Znak sprawy: **IR.271.2.2024**

Odpowiedzi i wyjaśnienia do wniosku z dnia 18.06.2024

„Renowacja zabytkowej kamienicy przy ul. Głównej 17 w Kudowie-Zdroju”

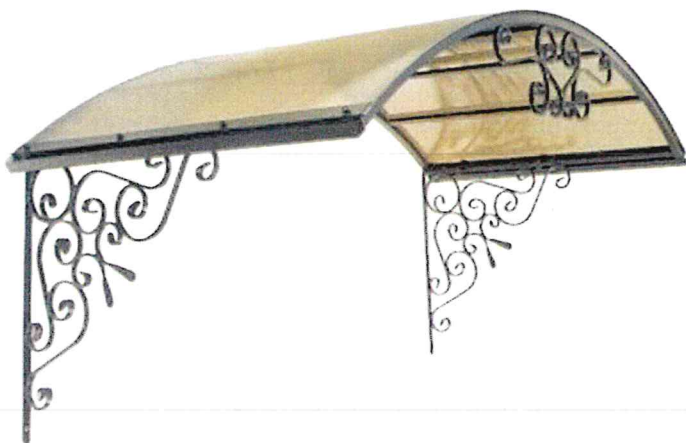
Proszę o szczegóły dotyczące zadaszania nad wejściem, z jakich materiałów ma być wykonane.

Zamawiający informuje, że zadaszanie nad wejściem należy wymienić na:

- ✓ stylizowane w kolorze czarnym,
- ✓ stalowa konstrukcja stylizowana na detalu historycznym, nawiązującym do wystroju architektonicznego budynku (metaloplastyka, kolor czarny),
- ✓ pokrycie z poliwęglanu, kolor dymiony brąz,
- ✓ wymiar: szerokość: min 220cm, wysięg: min 100cm.

Dobierając zadaszanie nad wejściem do budynku należy zachować wymagania określone §292 Rozporządzenia Ministra Infrastruktury z dnia 12 kwietnia 2002 r. w sprawie warunków technicznych, jakim powinny odpowiadać budynki i ich usytuowanie:
